# 都市高速道路外郭環状線 —東京外かく環状道路(関越～東名)— 地中拡幅部の都市計画変更素案のあらまし

平成26年7月

# 地中拡幅部の変更計画のあらまし

### ■今回の平面イメージ

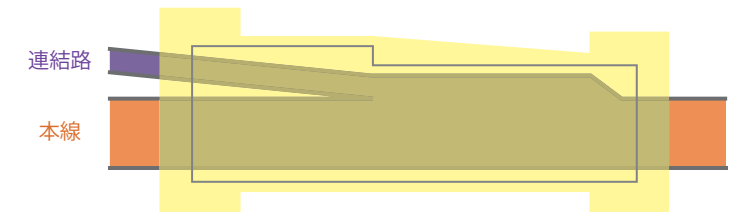
- ・ 施工中及び完成後の漏水を抑制するために高い止水性能を確保
- ・ 特に地中拡幅両端のシールドトンネルとの接続となる箇所については、より確実に漏水を抑制

地中拡幅部は十分な止水領域を確保します。

# 都市計画変更素案の概要 (東名JCT部)

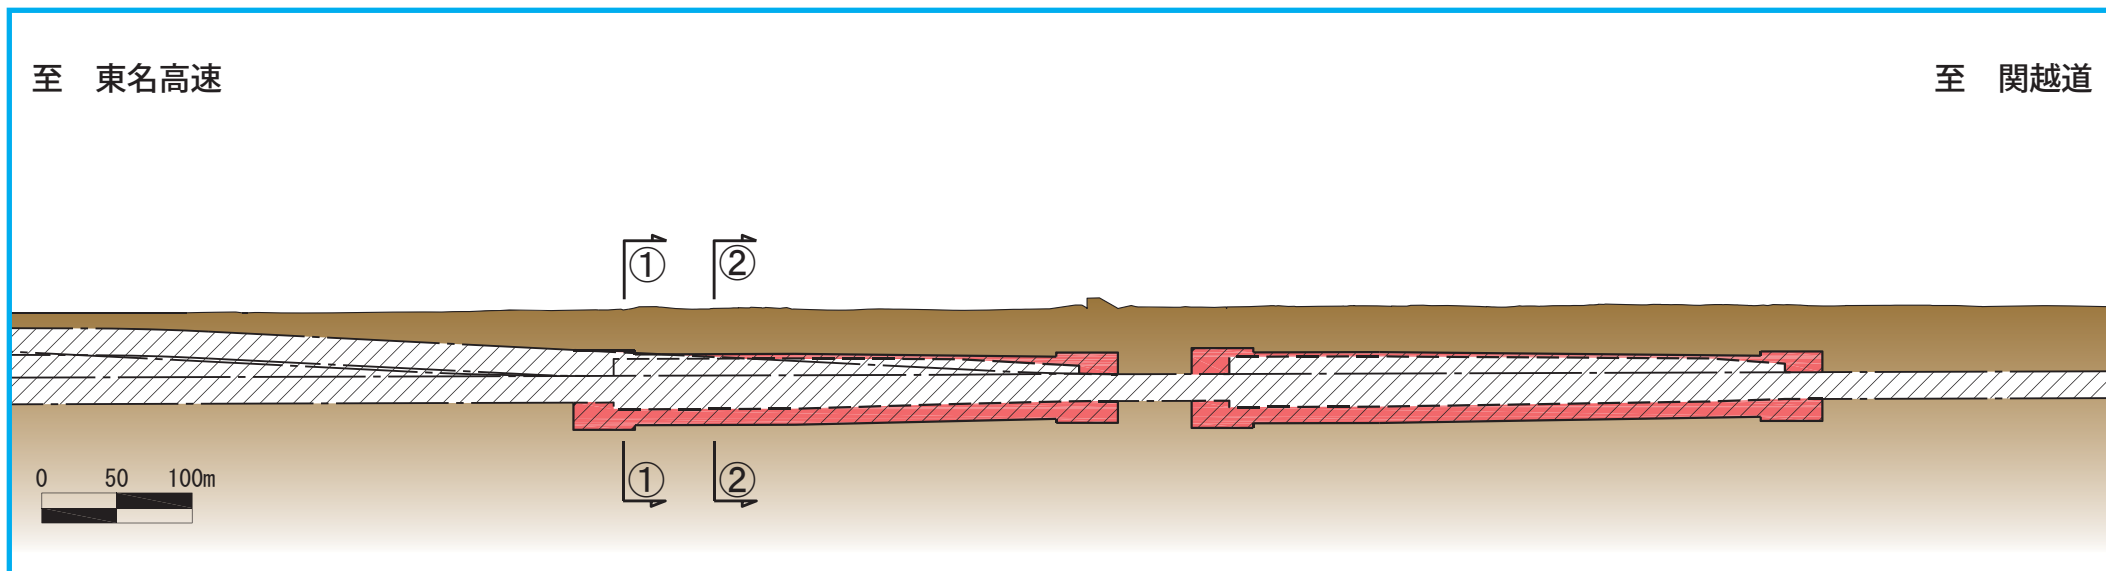
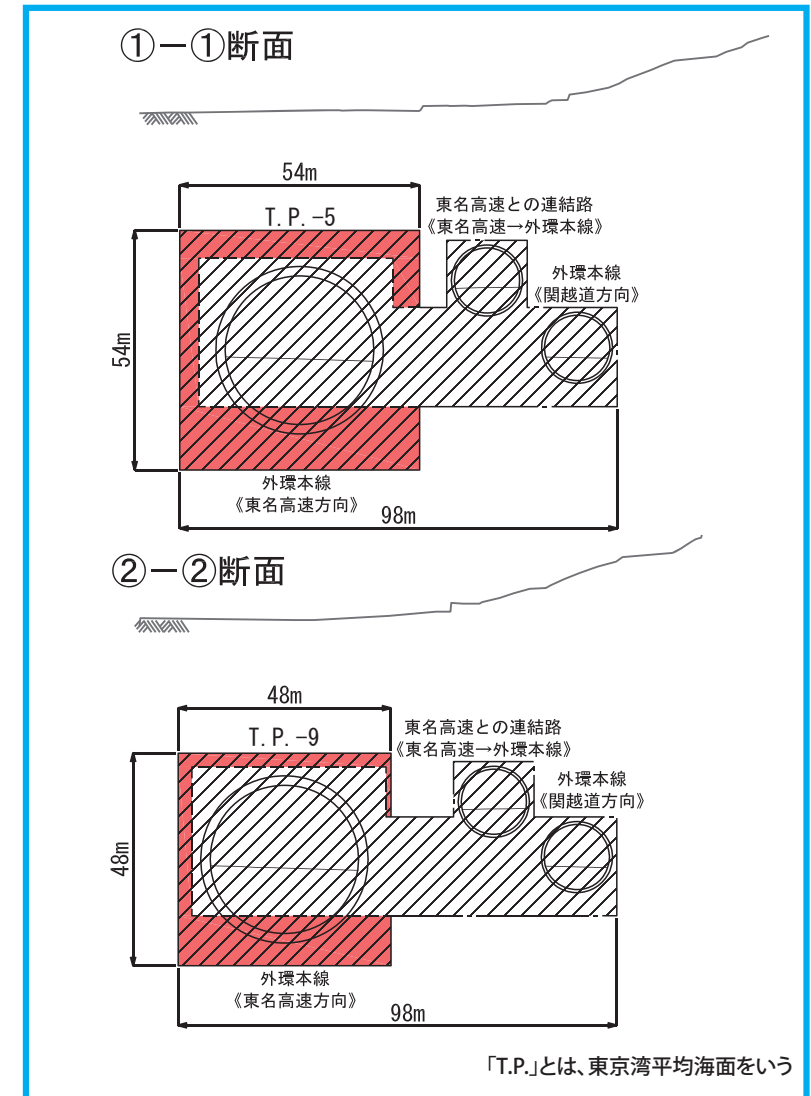
変更概要	
一部幅員の変更	40～93m → 40～98m
(地中拡幅部の延長)	約2.3km → 約2.7km
